Informe Consolidado de Solicitud de Aclaraciones, Rectificaciones y/o Ampliaciones Complementario a la Declaración de Impacto Ambiental del Proyecto "Prospección Estrellita"

Nombre del Titular : Minera Santo Domingo SCM
Nombre del Representante Legal : Juan Marcelo Henríquez Maragliano
Dirección : Isidora Goyenechea 2800 of 4103, Las Condes.

El presente Informe Consolidado de Solicitud de Aclaraciones, Rectificaciones o Ampliaciones a la Declaración de Impacto Ambiental del proyecto "Prospección Estrellita", contiene las observaciones generadas en virtud de la revisión de la Adenda.

Figura N°1. Plataformas de Prospección Estrellita, cuyo emplazamiento se proyectan en cauce natural.

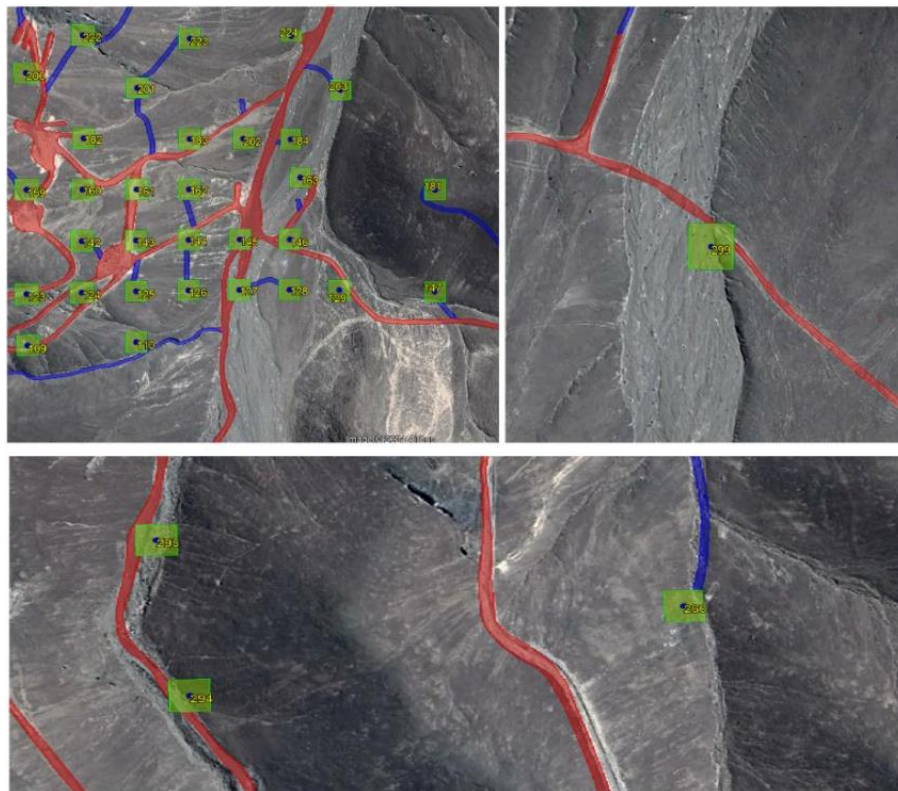
- ii. En relación a la afirmación realizada por el Proponente en el enunciado: *“la habilitación de las plataformas que se proyectan será siempre fuera de las líneas de escurrimiento”*, se hace presente que, del análisis realizado por la DGA e informado mediante Of. Ord. N°134 de fecha 14 de marzo de 2024, sobre los archivos vectoriales

presentados en el Anexo 23 de la Adenda, se evidenció que las plataformas 127, 145, 146, 163, 184, 203, 204, 218, 227, 236, 241, 293, 294 y 295, se proyectan en cauces naturales reconocidos por el Proponente y activados el año 2015, tal y como se puede observar en la Figura N°1 del presente documento. Al respecto, se solicita al Proponente rectificar la ubicación de las plataformas o, en su defecto, presentar los contenidos técnicos y formales para la tramitación del PAS 156 por obras emplazadas en cauce natural, así como la implementación de obras de defensa, considerando la activación de las quebradas intervenidas durante el evento meteorológico extremo ocurrido en marzo de 2015, para lo cual deberá presentar los contenidos técnicos y formales para la tramitación de los PAS 157 de competencia de la DGA que correspondan. Lo anterior, considerando que en las plataformas de sondajes se dispondrán equipos y obras (piscinas de decantación de lodos, equipos de sondaje, etc.) que podrían suponer un riesgo para la calidad de las aguas y la vida humana, frente a un nuevo evento de precipitación extrema.
